Avis sur le projet de parc éolien de « Croix de Bor » à Monts- de-Randon (Lozère)

N°MRAe : 2023APO140

Avis émis le 16 novembre 2023

Figure 3: projets connus

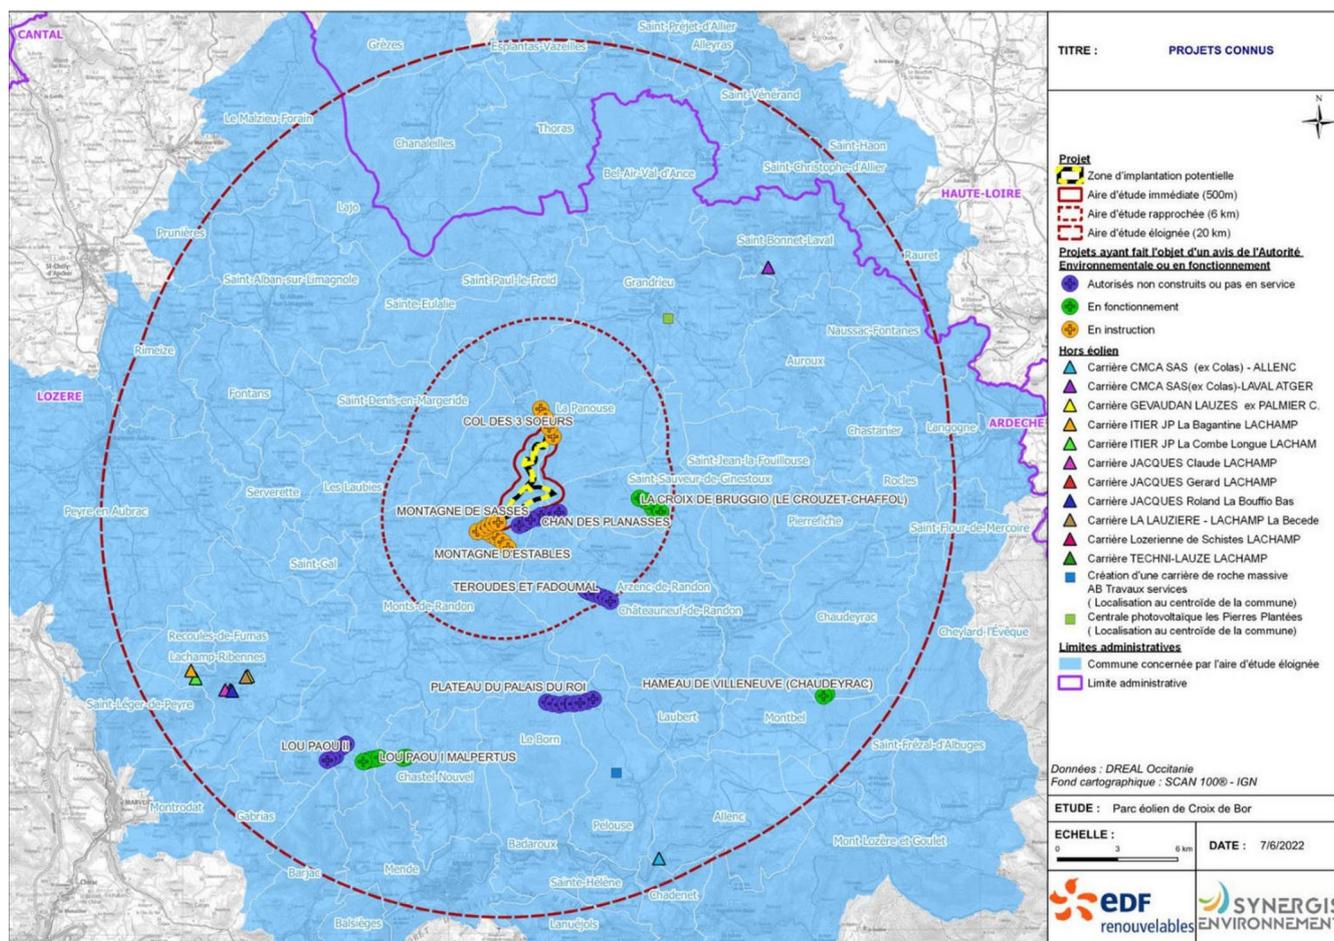
Le contexte a évolué depuis l'instruction du premier projet. Plusieurs sociétés ont déposé des demandes d'autorisation pour des parcs éoliens sur ce même secteur. Le projet actuel s'inscrit désormais en densification par rapport à des parcs éoliens existants ou en projets, en cours d'instruction ou autorisés. On compte à présent 31 éoliennes dans un rayon de 6 km, dont 17 à moins d'un kilomètre. Les deux projets les plus proches sont distants de moins de 300 m, dont le projet « Chan des Planasses » autorisé (cf. figure 3).

L'analyse des effets cumulés, notamment avec le projet « Chan des Planasses », montre une lisibilité des deux alignements brouillée par la superposition des éoliennes et un risque d'altération de la lisibilité des paysages actuels, notamment depuis le Truc de Fortunio. Le projet densifie fortement la présence d'éoliennes sur ce secteur. La situation finale dépend des suites qui seront données à chacun des projets.

La MRAe recommande d'évaluer l'évolution des perceptions visuelles sur le projet (et ses effets cumulés), en tenant compte des plans de gestion forestiers des boisements les plus proches et proposer des mesures si nécessaire.
